## **Op 15 april heeft het waterschap, in het kader van het “vooroverleg”, gereageerd op de eerste uitwerkingen van het uitbreidingsplan Hantum.**

De gemeente heeft hierop de plannen aangepast. In de onderstaande mail de reactie van de gemeente.

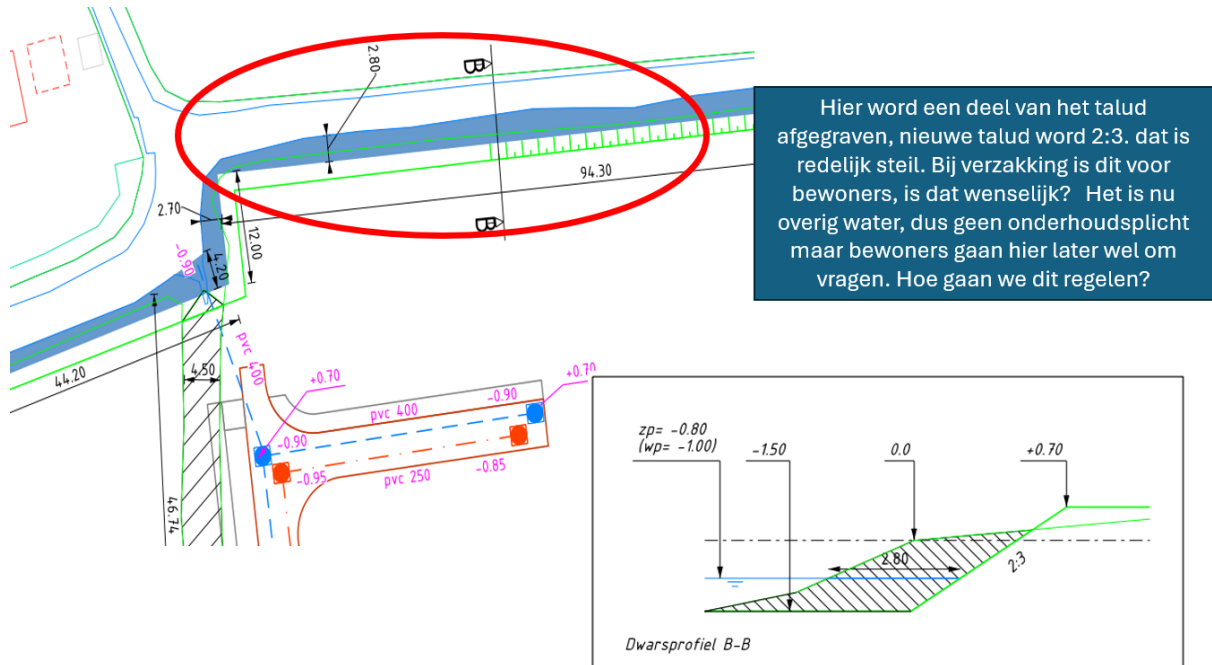
Het maatgevend boezempeil ter plaatse van het plangebied is bepaald op 0.01 m NAP. De regionale waterkering is ontworpen op basis van deze waterstand. Er bestaat een kans dat de regionale waterkering doorbreekt. Het is in geval van een doorbraak van de regionale waterkering belangrijk de negatieve gevolgen zo klein mogelijk en de gevolgschade zo laag mogelijk te houden. Het plangebied ligt in een gebied met een overstromingskans van 1:100. Dit betekent dat de regionale waterkering is ontworpen op basis van een maatgevend boezempeil met een kans van voorkomen van 1/100e per jaar. Wij adviseren om het vloerpeil van de nieuwe bebouwing boven het maatgevend boezempeil van 0.01 m NAP aan te leggen.

De peilen zitten ruim boven de gestelde minimale peil van 0,01 NAP

#### Leggerkaart

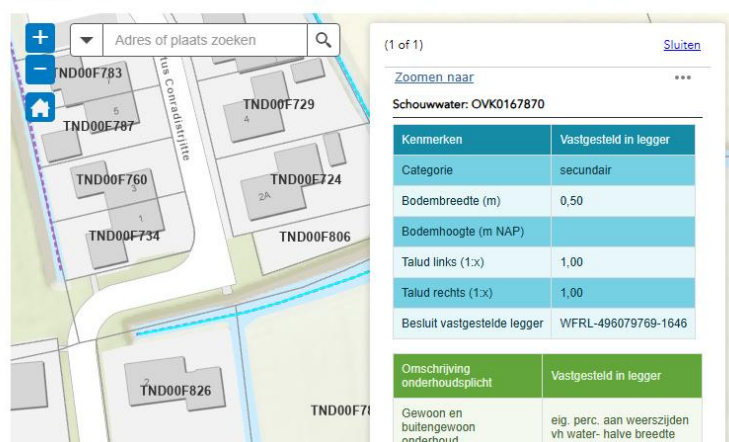
Het talud van de noordelijke watergang wordt afgegraven. Het nieuwe talud wordt 2:3, dat is redelijk stijl. Er bestaat kans op verzakking, komt dat dan voor rekening van de bewoners? Dat is niet wenselijk. Hoe wordt het onderhoud van deze watergangen geregeld? Komt het onderhoud bij de bewoners te liggen? Hoe wordt dit vastgelegd? We adviseren om deze watergang onder schouw te brengen.

De gemeente hanteert altijd een talud van 2:3. Dit is ook de maat die het waterschap hanteert bij nieuwe watergangen. In de legger (zie onderstaande kaartje) wordt uitgegaan van een steiler talud van 1:1.

De gemeente voorziet geen problemen bij een talud van 2:3 omdat het ook kleigrond betreft.

De halve sloot wordt mee verkocht aan de bewoners. Zij zijn als eigenaar verantwoordelijk voor het onderhoud. Wij wijze de kopers hierop via de koopovereenkomsten.

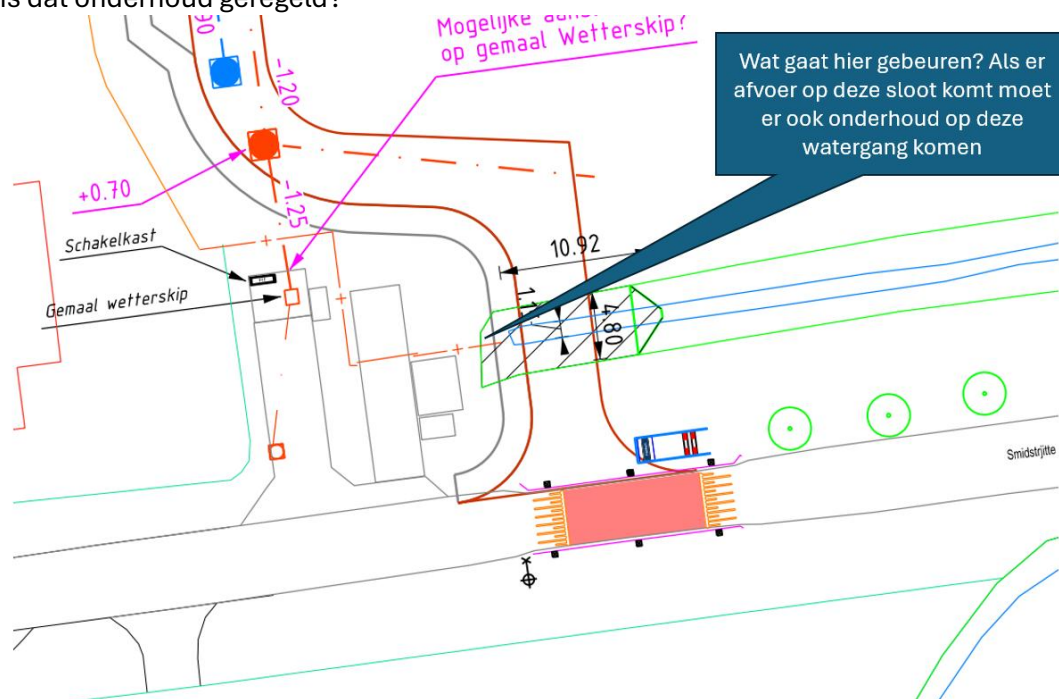
Het is onduidelijk wat er gebeurt rondom het gemaal van het Wetterskip (zie onderstaande figuur). Wordt er water naar deze sloot afgevoerd? Dan moet deze ook onderhouden worden. Hoe is dat onderhoud geregeld?

Kan mij voorstellen dat de lijn voor verwarring zorgt. Het betreft hier een hekwerk en/of perceelsgrens en geen afvoerleiding.

De aansluiting van de nieuwe riolering op het gemaal is komen te vervallen. De gemeente sluit de nieuwe riolering aan op de gemeentelijke riolering.
